**INFORME DE HITO DE CONTROL**  
**N° 006-2024-OCI/2911-SCC**

**CONTROL CONCURRENTE**  
**A LA MUNICIPALIDAD PROVINCIAL DE HUARMEY -**  
**HUARMEY - HUARMEY - ANCASH**

**OBRA: “MEJORAMIENTO DEL SERVICIO DE  
TRANSITABILIDAD PEATONAL Y VEHICULAR EN LAS  
MZ. A, B, C, D, E, F Y G EN LA HABILITACIÓN URBANA  
DE OFICIO “PROGRAMA MUNICIPAL DE VIVIENDA  
BUENA VILLA” Y MZ. R. L´, O´ Y P´ EN EL A.H. SANTO  
DOMINGO DEL DISTRITO DE HUARMEY - PROVINCIA DE  
HUARMEY - DEPARTAMENTO DE ANCASH”**

**HITO DE CONTROL N° 1: EXPEDIENTE TÉCNICO**

**IMAGEN N° 1**  
**SECCIONES DEL PAVIMENTO SEGÚN EL DISEÑO DE PAVIMENTOS**

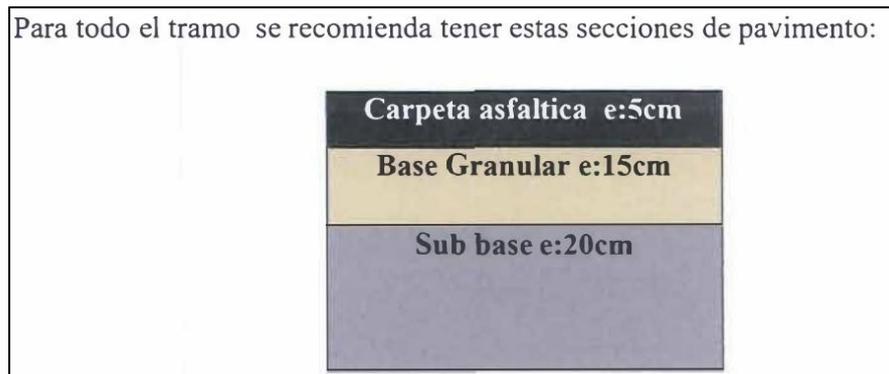
Al respecto, de la revisión de la sección 01.01.04.02 Diseño de pavimentos del Capítulo 02.04 Memoria de cálculo del expediente técnico, se observa que, como resultado del cálculo de los espesores de las capas del pavimento, se ha obtenido un espesor de sub base, base y carpeta asfáltica de 20cm, 15cm y 5cm, respectivamente, tal como se muestra en las imágenes siguientes:

Sin embargo, de la revisión del plano lámina DV-01, del expediente técnico, se advierte que las capas de sub base y base del pavimento, se ha considerado de 15 y 20 centímetros de espesor respectivamente, distinto a los espesores obtenidos en el diseño del pavimento, conforme se muestra en la imagen siguiente:

**IMAGEN N° 3**  
**ESPEORES DE SUB BASE Y BASE DEL PAVIMENTO EN EL PLANO LÁMINA DV-01**

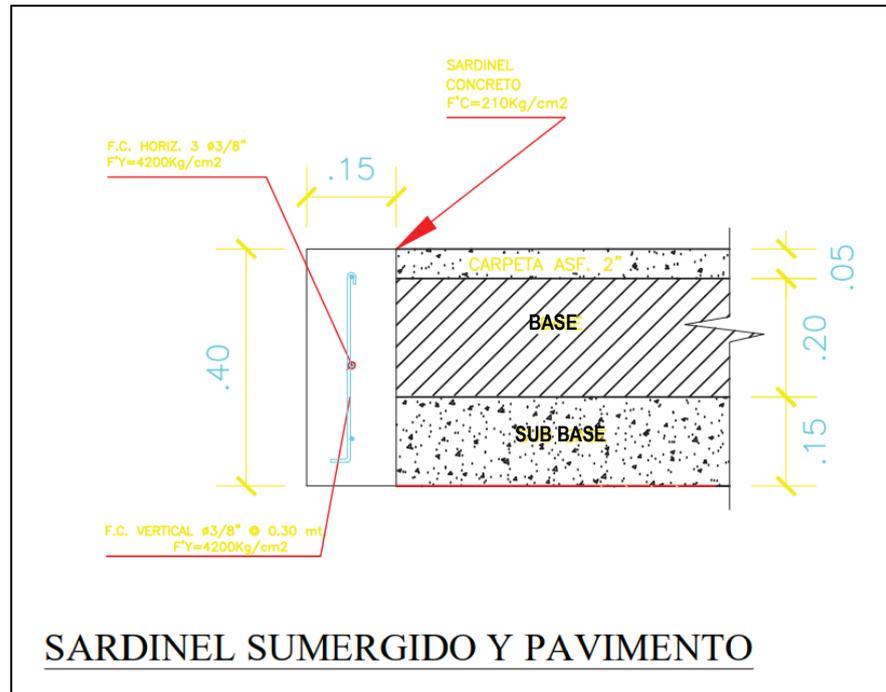
Así también, en el presupuesto de obra, se ha considerado el costo de la ejecución de la sub base y base de afirmado del pavimento, considerando con un espesor de 15cm y 20cm, respectivamente (también espesores distintos a los obtenidos en el diseño del pavimento), por los cuales se obtuvo un costo total de S/2 791 356,15, conforme se detalla en el cuadro siguiente:

Del cuadro anterior, se advierte que, el presupuesto de las capas de sub base y base de afirmado para pavimento, carecen de sustento técnico, dado que no se han elaborado conforme al diseño del pavimento obtenido.

Por tanto, los funcionarios de la Entidad al haber aprobado el expediente técnico con planos y presupuesto de las capas de sub base y base del pavimento, sin sustento por no guardar correspondencia con el diseño de la estructura obtenida, han inobservado el numeral 29.8 del artículo 29 del Reglamento de la Ley n.º 30225, Ley de Contrataciones del Estado que estipula “El área usuaria es responsable de la adecuada formulación del requerimiento, debiendo asegurar la calidad técnica y reducir la necesidad de su reformulación por errores o deficiencias técnicas (...)”.

**01.01.04.02 Diseño de Pavimentos**

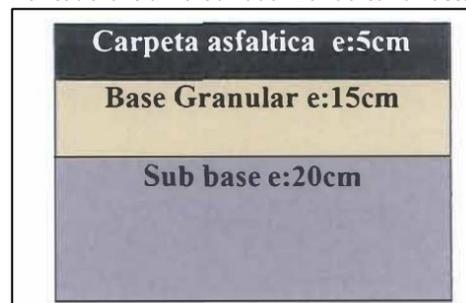
*Por todo el tramo se recomienda tener estas secciones del pavimento*
